Gamma <b>H&amp;C</b>	Modello <b>OPERA – CONCERTO</b>	N° I.T. <b>22_2022</b>
Matricola <b>24120848</b>	Oggetto <b>NUOVA SCHEDA ATTUAZIONI</b>

A fronte di criticità di approvvigionamento dei microprocessori presenti sulla **scheda attuazioni**

### Nuova scheda attuazioni

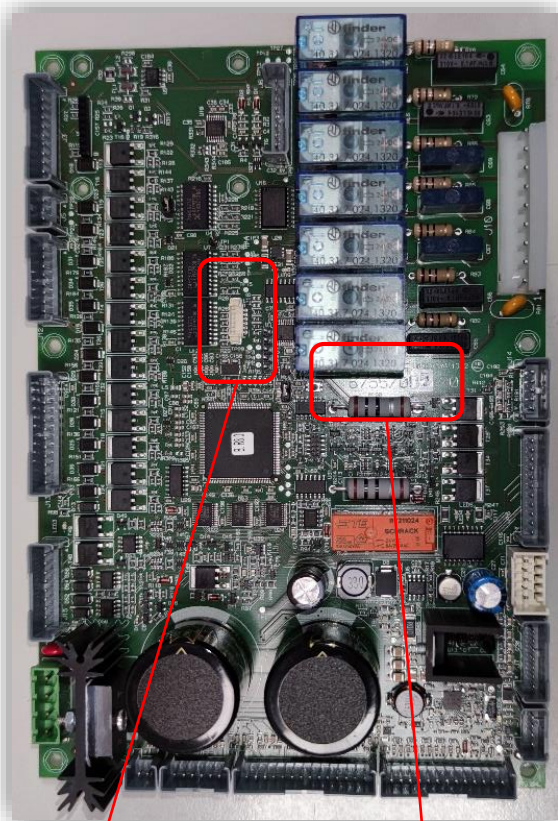
Come già fatto sulle versioni touch, si procede con l'introduzione della **nuova scheda attuazioni** sul resto dei modelli.

**Aggiunto**  
un connettore

**Nuova**  
posizione **codice**

**Posizione codice**  
**pre - modifica**

Codice a ricambio: **265403**

Codice a ricambio: **255310**

La **nuova** scheda attuazioni (codice ricambio: **265403**) può essere montata su macchine precedenti al S/N **24120848** al posto della scheda attuazioni **pre - modifica** (codice ricambio: **255310**), in quanto la nuova scheda ha mantenuto invariate le posizioni dei singoli connettori.
